盐城市大丰区三龙镇工业园区污水处理厂
一期处理 10000t/d 建设项目
一般变动环境影响分析

江苏水发华夏环境科技有限公司

一般变动环境影响分析专家评审意见

一般变动环境影响分析专家意见修改清单

附图 1 固废仓库位置变动前项目平面布置图

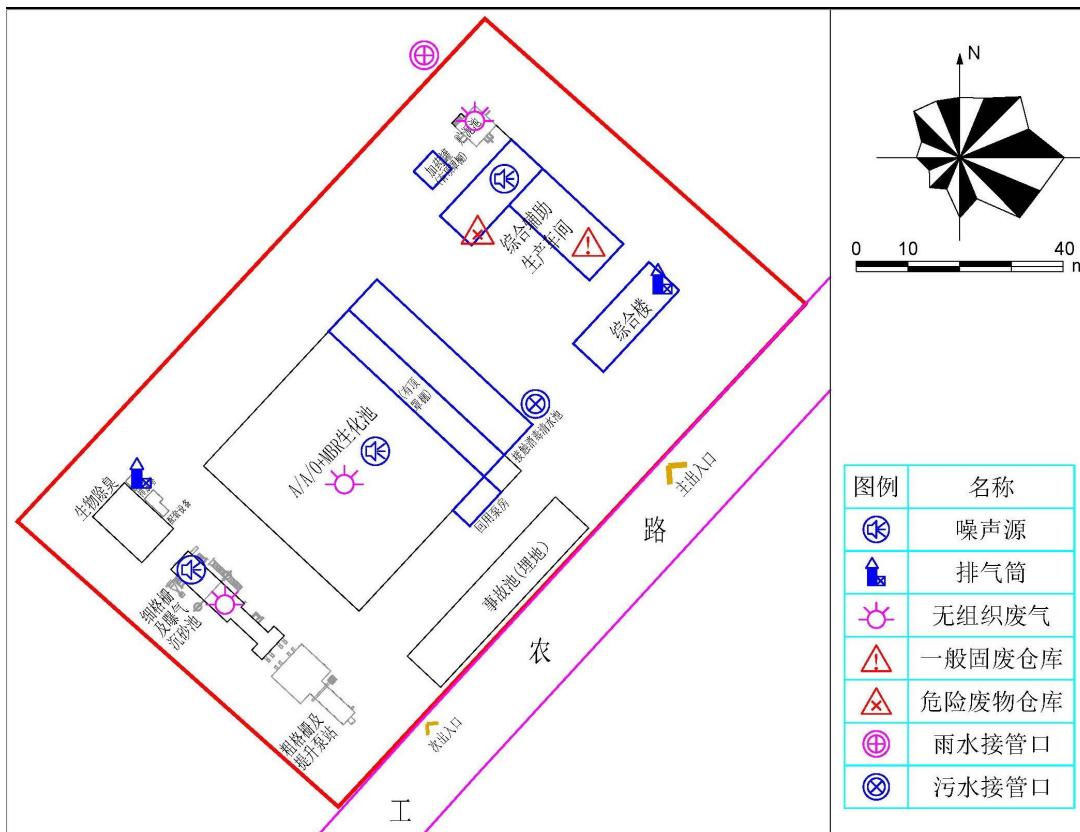
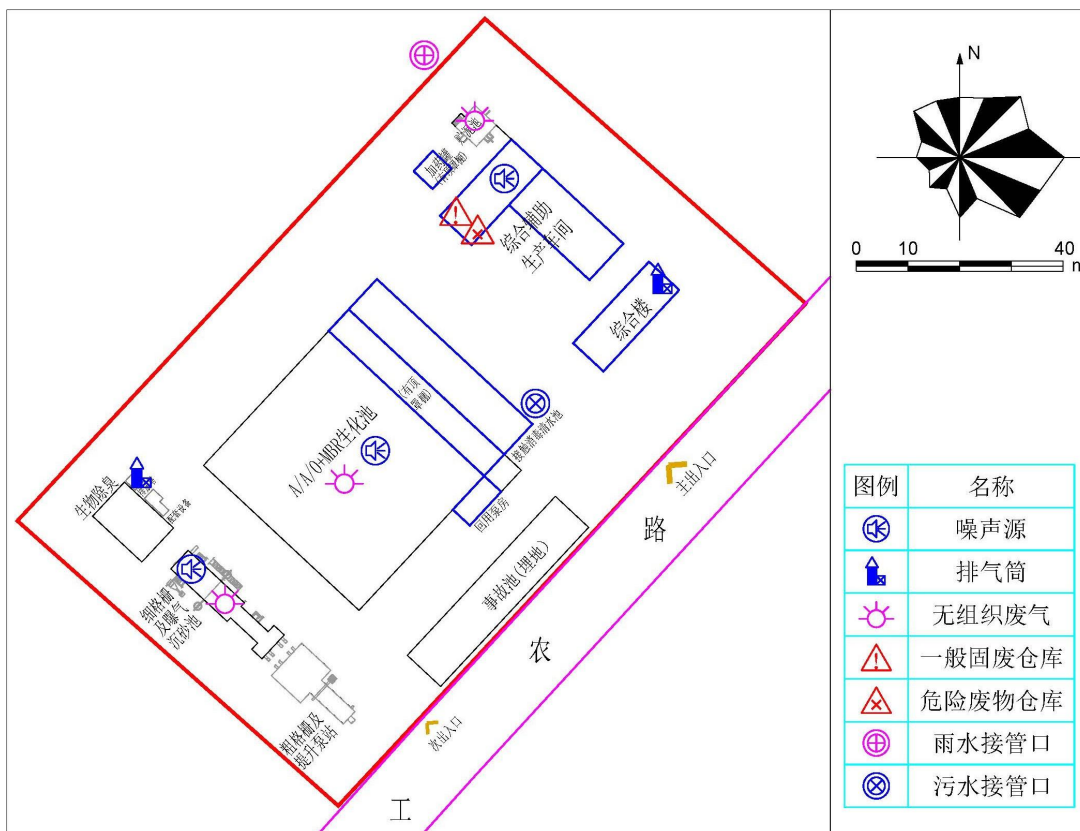
3、一般固废仓库的位置由综合楼变动至综合生产车间一楼，明确变动后是否增加环境敏感点，附图说明。

序号	专家意见	修改情况
1	按照《江苏省生态环境厅关于加强涉变动项目环评与排污许可管理衔接的通知》(苏环办(2021)122号)文要求,从项目的性质、规模、地点、生产工艺和环境保护措施五个方面,完善报告内容,企业应按排污许可管理办法完善相关工作。	已按照要求从项目性质、规模等五个方面完善报告,项目上述五个方面只有一般固废仓库位置变动和应急事故池容积增加,详见 1.2 章节;已告知企业按照《管理办法》完善相关工作。
2	收水范围由三龙镇工业园区废(污)水变动为三龙镇工业园及三龙镇龙王庙社区和斗龙社区范围废(污)水,应进一步完善接管污水量及纳管水质要求。	已明确污水量 and 水质要求,现接管污水为生活污水满足水质要求,水量不超过本项目污水处理余量,后期纳管企业另行论证可行性,见 3.2 章节。
3	一般固废仓库的位置由综合楼变动至综合生产车间一楼,明确变动后是否增加环境敏感点,附图说明。	已明确,变动后不改变卫生防护距离及评价范围,不增加环境敏感点,见附图 4。
4	补充说明变动后的环境风险管控措施及安全运行要求。	已补充明确,项目变动后原环境风险管控措施及安全运行要求未变化,见 3.6 章节。

附图 3 变动前后收水范围图

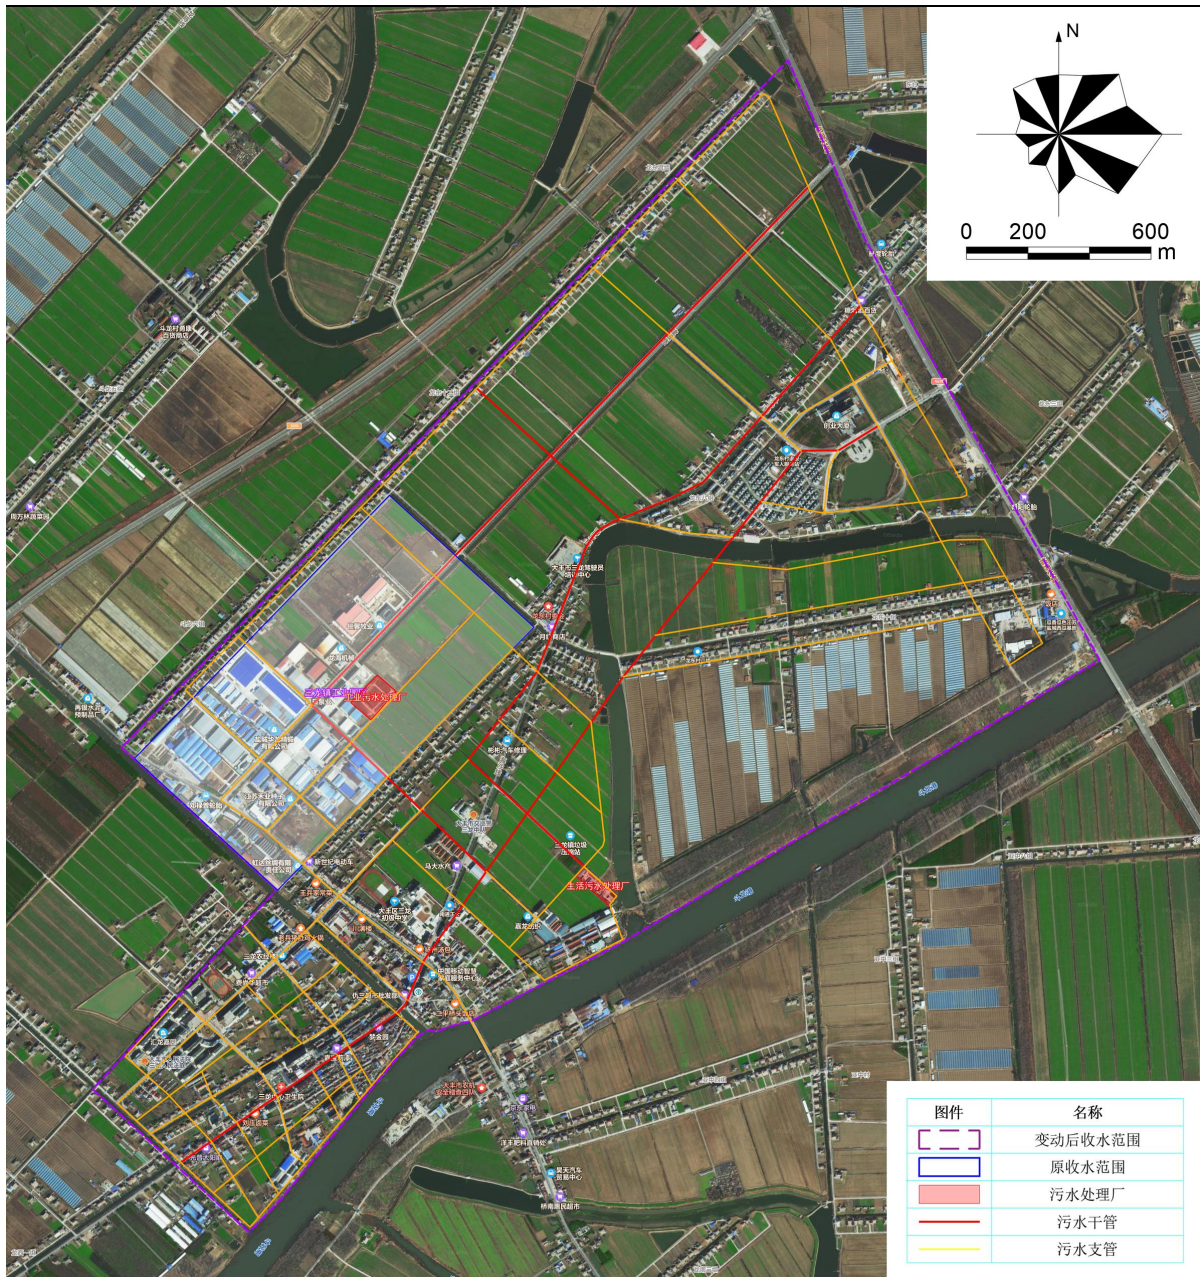
2、收水范围由三龙镇工业园区废（污）水变动为三龙镇工业园区及三龙镇龙王庙社区和斗龙社区范围废（污）水，应进一步完善接纳污水量及纳管水质要求。
